## **LEGA NAVALE ITALIANA SEZIONE LAGO DI BOLSENA**

## Osservazioni relative al progetto ITW-LKW la cui sintesi non tecnica è esposta nel Sito Internet del Ministero all'Ambiente, come qui sotto indicato.

Opera: *Impianto Pilota Geotermico di Castel Giorgio (TR)*

Proponente: *ITW & LKW Geotermia Italia S.p.A.*

4 – SCHEMA DELL'IMPIANTO GEOTERMICO

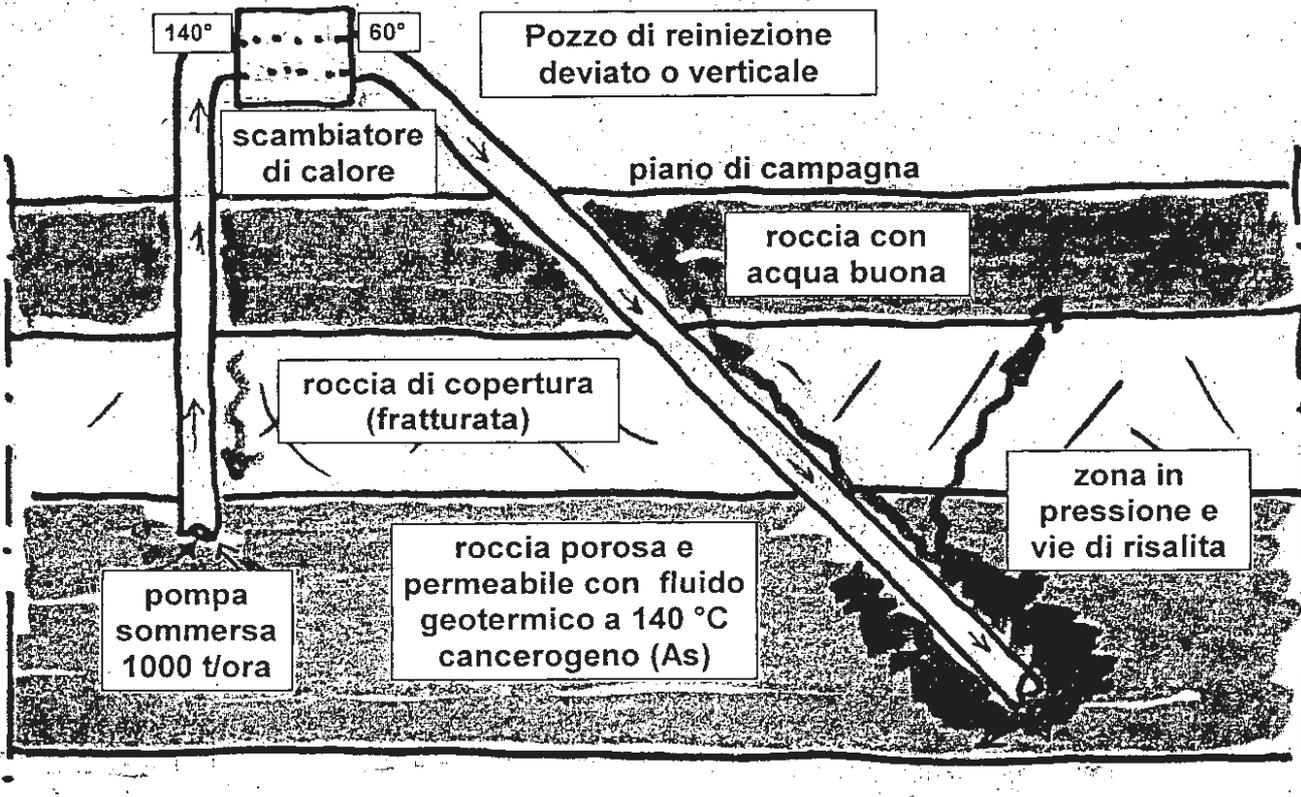
Schematicamente i pozzi di produzione e di reiniezione attraversano in successione la falda superficiale acquifera, lo strato di copertura e infine raggiungono la falda geotermica a 1000 - 2500 metri. (4). Lo strato di copertura separa la falda superficiale di acqua "buona", da quella geotermica. Attualmente le numerose fratture presenti nella copertura costituiscono potenziali vie di risalita, ma sono generalmente inattive perché con il trascorrere di tempi geologici si è creata una situazione di equilibrio fra i fluidi che rimangono stabilmente nelle rispettive falde, a parte le occasionali sorgenti termali.

L'attuale equilibrio è stato determinato dalla pressione nei rispettivi serbatoi, il peso specifico dei fluidi e la struttura dello strato di separazione: ogni cambiamento della pressione nello strato geotermico provocato dalla produzione e reiniezione di fluido, può attivare flussi di scambio tra le due falde.

In particolare con la reiniezione lo stato di equilibrio viene alterato attorno alla scarpa della tubazione di reiniezione dove si crea la sovrappressione necessaria per disperdere nella roccia calcarea il fluido geotermico iniettato. La sovrappressione spinge il fluido nella roccia calcarea, ma allo stesso tempo lo spinge inevitabilmente nelle fratture sovrastanti della copertura che diventano una facile via di risalita verso la falda superficiale utilizzata per alimentare la rete potabile.

# Carta Idrogeologica

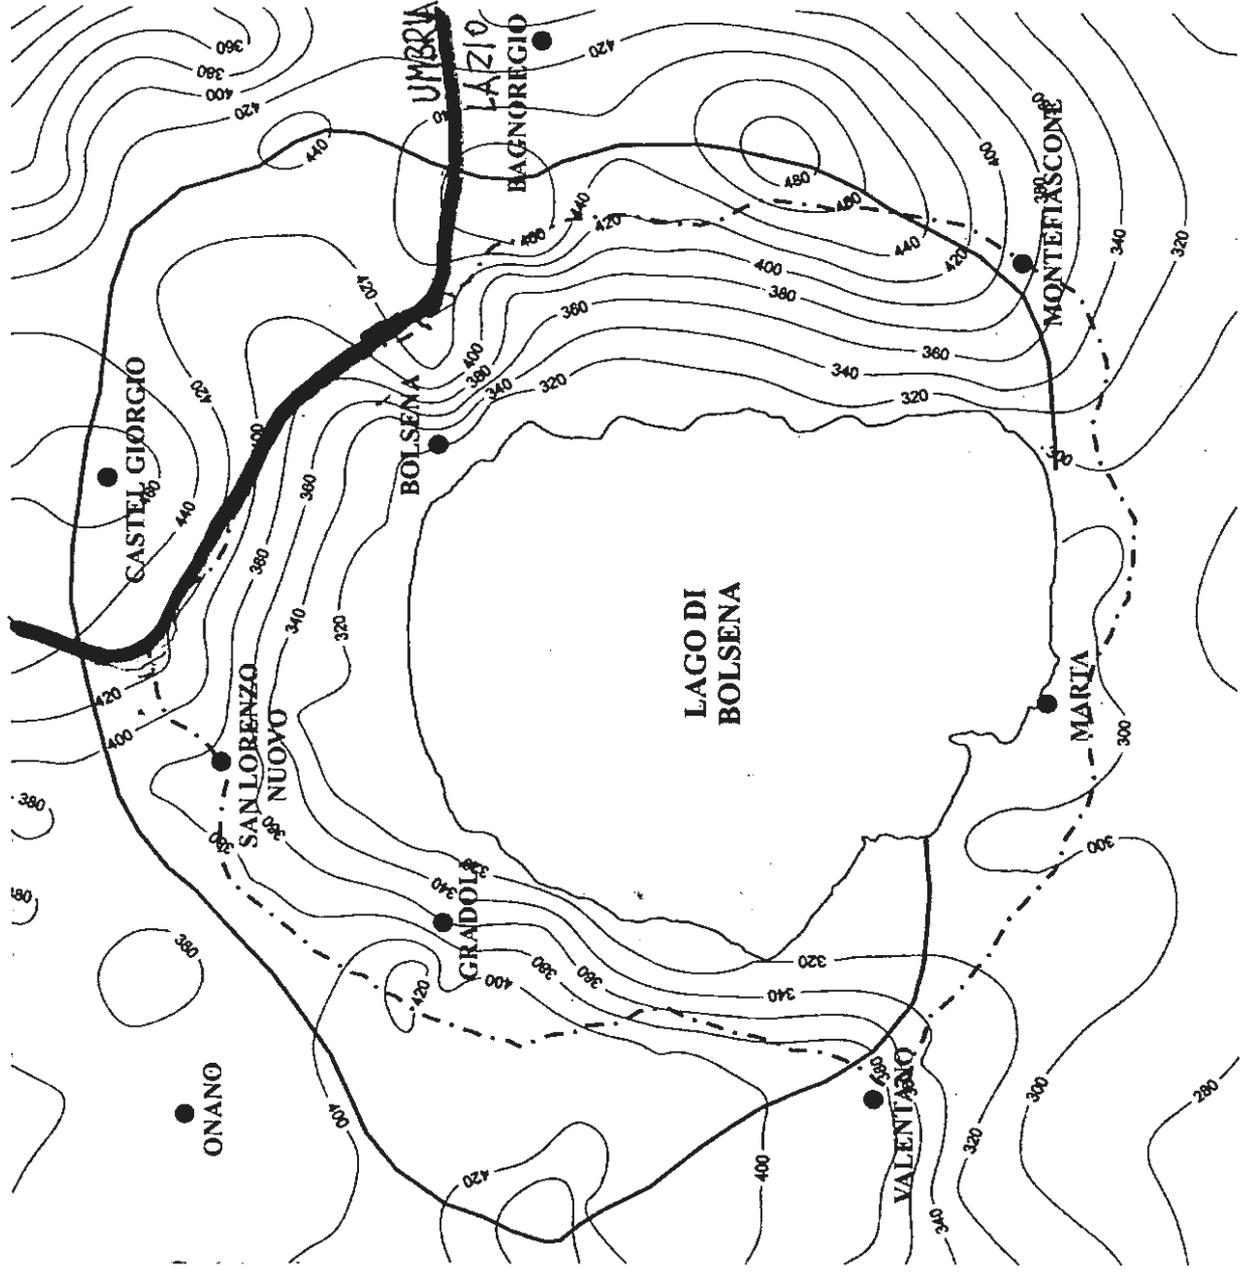
Il lago di Bolsena è la parte affiorante di una grande falda acquifera contenuta da spartiacque sotterranei che delimitano il bacino idrogeologico e che nel settore nord si estende oltre Castel Giorgio (5). Nella parte periferica di detto bacino il livello dell'acqua nei pozzi è di oltre 400 metri s.l.m. come indicato dalle isopieze, mentre il lago si trova a 305 m. Vi è quindi un continuo deflusso ipocentrico di acqua dal bacino idrologico verso il lago e da questo verso l'emissario Marta. L'inquinamento da arsenico della falda di acqua buona, anche in zone lontane come Castel Giorgio, comporterebbe nel tempo un aumento del contenuto di arsenico nel del lago.

## Carta della densità dei prelievi idrici totali

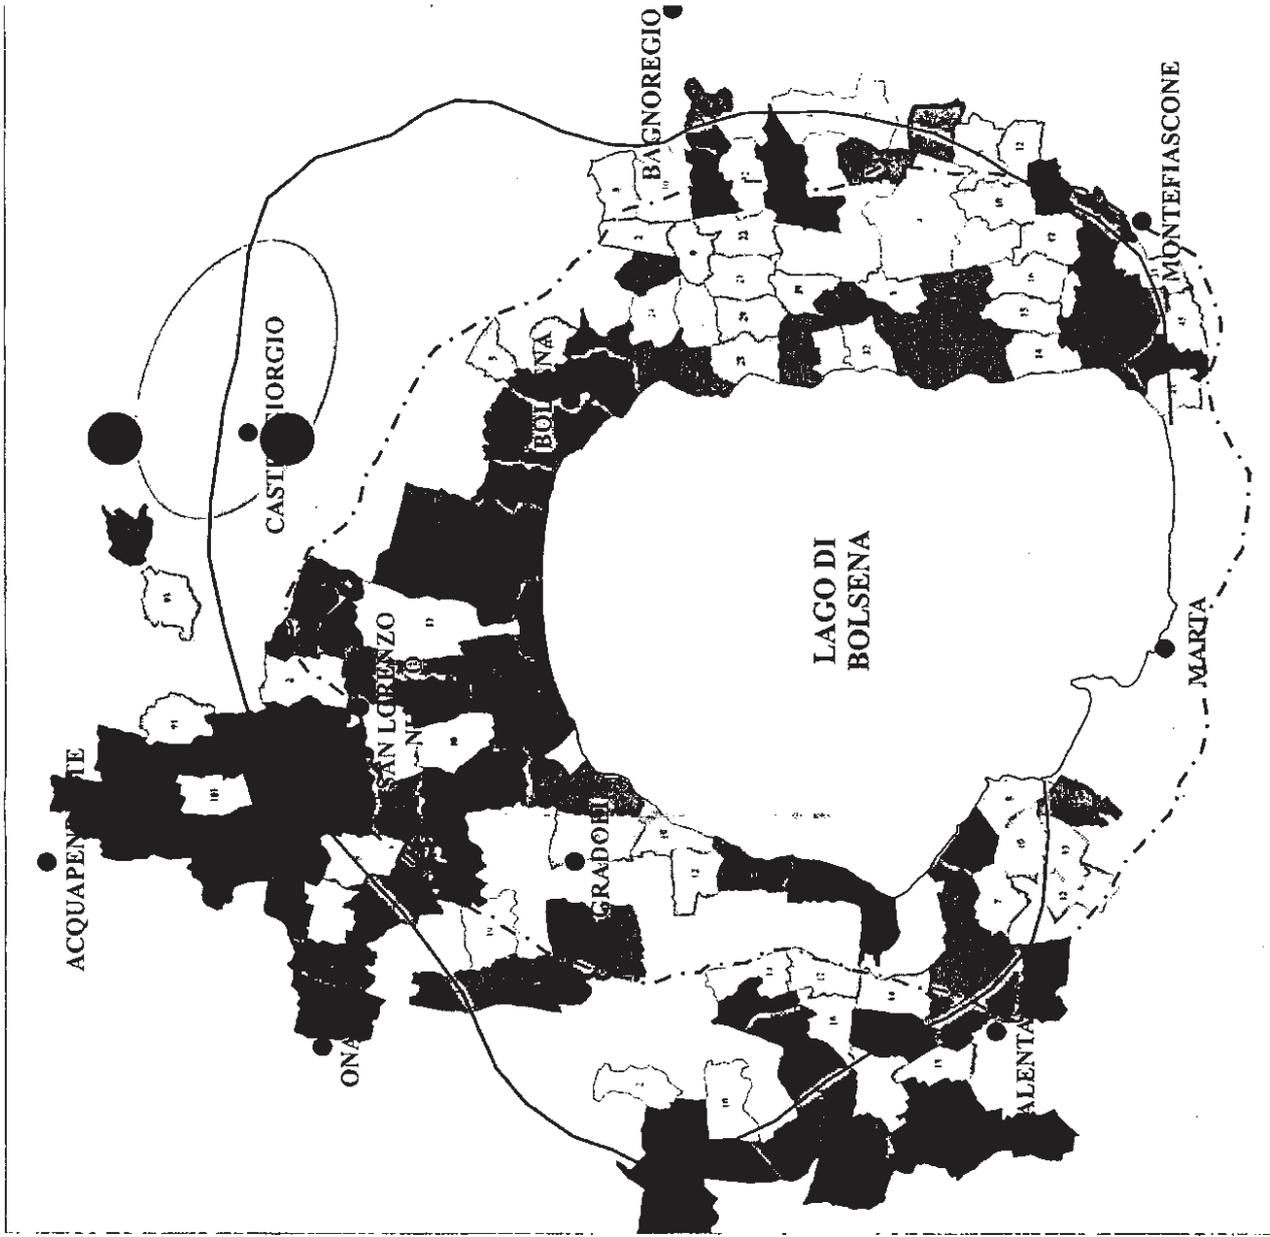
L'impianto geotermico della ITW mette a rischio non solo la rete potabile che attinge direttamente dalla falda (6), ma pregiudica anche la futura possibilità di diluire il contenuto di arsenico della rete potabile.
